TOP ... / Abwägungsempfehlungen

40. Änderung des Flächennutzungsplanes
Flächen für die Windenergie

Verfahrensstand	Grundlage	Zeitraum	Vorliegend
Informelle Vorabstimmung mit dem Landkreis	Vorsorgend	August 204	
Frühzeitige Beteiligung der Öffentlichkeit	§ 3 Abs. 1 BauGB	22.01.2026	
Frühzeitige Beteiligung der Träger öffentlicher Belange (TÖB)	§ 4 Abs. 1 BauGB	13.12.2024 – 31.1.2025 Verlängert bis 15.02. Beteilig. Leitungsträger erneut Nov/ Dez 2025	
Veröffentlichung der Planung	§ 3 Abs. 2 BauGB	16.02.2026 – 20.03.2026	X
Beteiligung der Träger öffentlicher Belange bei Veröffentlichung	§ 4 Abs. 2 BauGB	16.02.2026 – 20.03.2026	X

Abb.: Übersicht über das Verdichterareal (auch mit unterirdischen Leitungsverläufen - blaue, gelbe, pinke Linien)

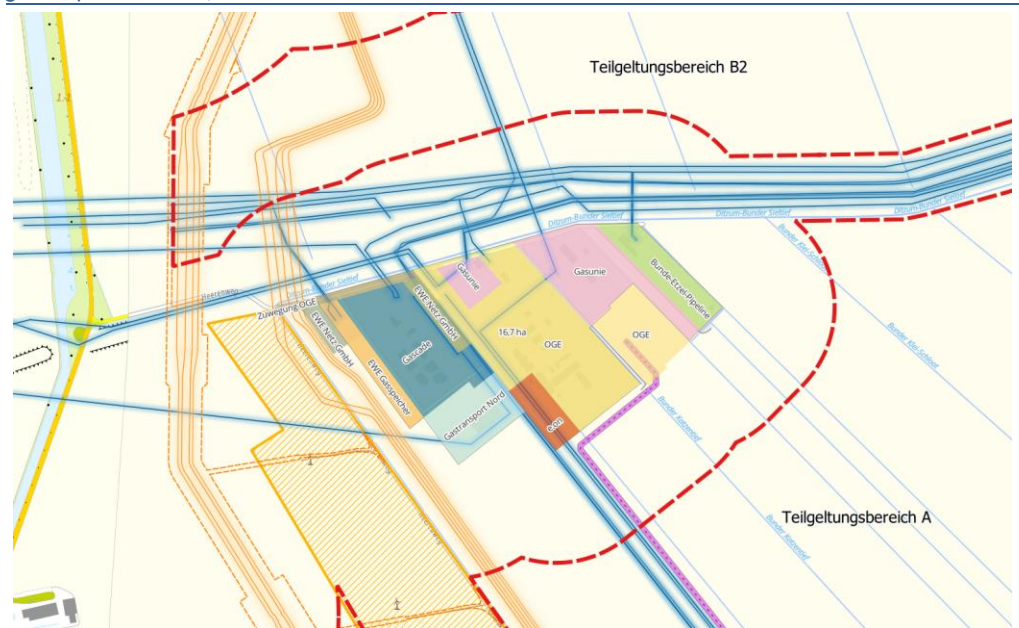
- Beschreibung des Schutzobjektes Verdichterstation
- Es gibt auf dem Gelände des Verdichterareals mehrere Stationsflächen:
- Stationsfläche Verdichterstation der Gascade Gastransport GmbH;
- Stationsfläche 1 und 2 EWE;
- Stationsfläche GT;
- Stationsfläche Verdichterstation der Open Grid GmbH;
- Stationsfläche Verdichterstation der Gasunie Deutschland GmbH & Co.KG.;
- Stationsfläche Verdichterstation der BEP.

Beschlussempfehlung	Die Gemeinde hat ihre Flächendarstellung so getroffen, dass die erforderlichen Sicherheiten für das Gasverdichterareal entweder über Abstände und/oder durch begleitende Sicherheitsmaßnahmen beachtet werden können. Für den Teilgeltungsbereich A bestehen aufgrund des relativ großen Flächenareals Möglichkeiten, die Sicherheitserfordernisse zum Gasverdichterareal für die bislang geplanten Windenergieanlagentypen bei Bedarf durch entsprechende Abstände zu generieren. Für den Teilgeltungsbereich B2 wurde in einem vorsorgend erstellten Sicherheitsgutachten dargelegt, dass für die anvisierten Windenergieanlagen trotz eines deutlich schmaleren Flächenangebotes in Verbindung mit ergänzenden Sicherheitsmaßnahmen eine Umsetzung möglich ist. Die grundsätzliche Nutzung der Flächen für die Windenergie ist damit möglich.
Eingabe 2 – Gasunie	<u>3. Widerspruch zum Planentwurf</u> Der vorliegende Flächennutzungsplanentwurf - beschränkt sich jedoch in seinen Verfahrensgrenzen auf einen pauschalen Abstand von 200 m zu bestehenden obertägigen Anlagen des Energiestandortes, - übernimmt keine der im Gutachten zwingend vorausgesetzten Sicherungsmaßnahmen verbindlich - und stellt die Einhaltung erforderlicher Sicherheitsabstände zwischen den Anlagen der Windenergie und den Anlagen der Gasinfrastruktur, in ganz besonderem Maße jedoch für das aktuell in Planung befindliche Erweiterungsareal, planungsrechtlich nicht sicher. Damit steht der Planentwurf in einem fachlichen Widerspruch zu den Ergebnissen des zugrunde gelegten Veenker-Gutachtens.
